工程指示 / 要求簡箋 ENGINEER INSTRUCTIONS(E.I.)

工程指示編號:	EI- 7071	修改版本:	A
	HK- 2805		
工程編號:	J 853	工程名稱:	延坪道 (第2期)
收件人:	生統 / 王良	發件人:	Sam Lo
工程項目:	幕牆打膠指示更新	日期:	02/12/2023

J853 屋仔幕牆IGU大玻璃注滿膠

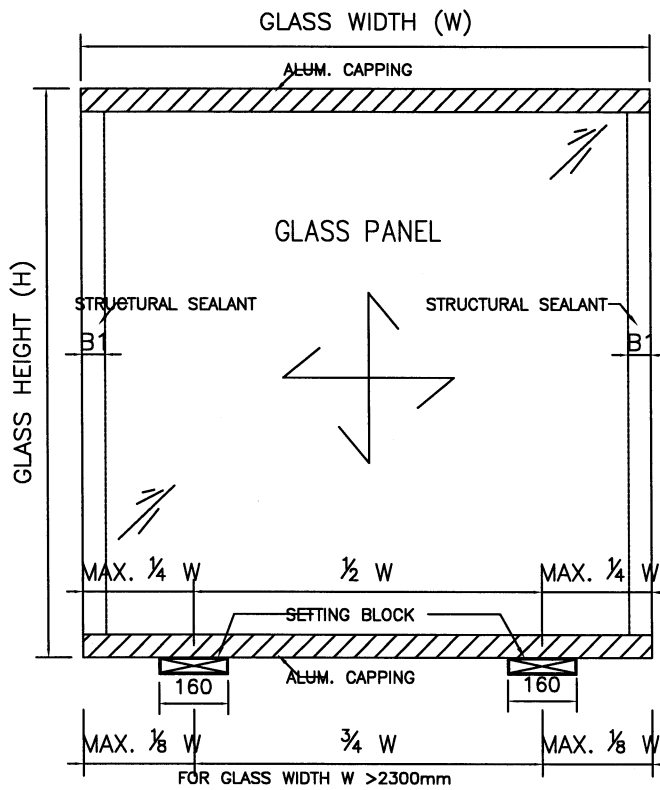
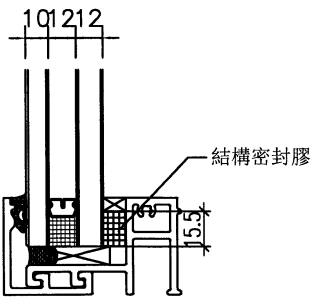
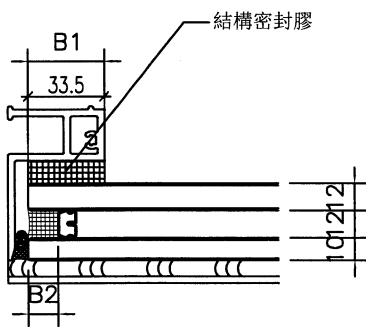
內容: 修改 A: 請按附件資料, 在幕牆位置打膠.

是否是此尺寸？

注滿膠

貼8mm雙面貼

最大寬度	最大高度	結構密封膠 B1(mm)	結構密封膠 B2(mm)
GL1 (T.H.)	1458	1900	21	13
GL1 (S.H.)	750	2200	21	13
GL2	2625	950	18	N/A
GL4	1458	257.5	N/A	N/A
GL6	>1800 <2225	3200	31	13
GL6	2390	2550	33.5	13
GL6	<1800	2550	25.5	13

FOR GLASS WIDTH W >2300mm
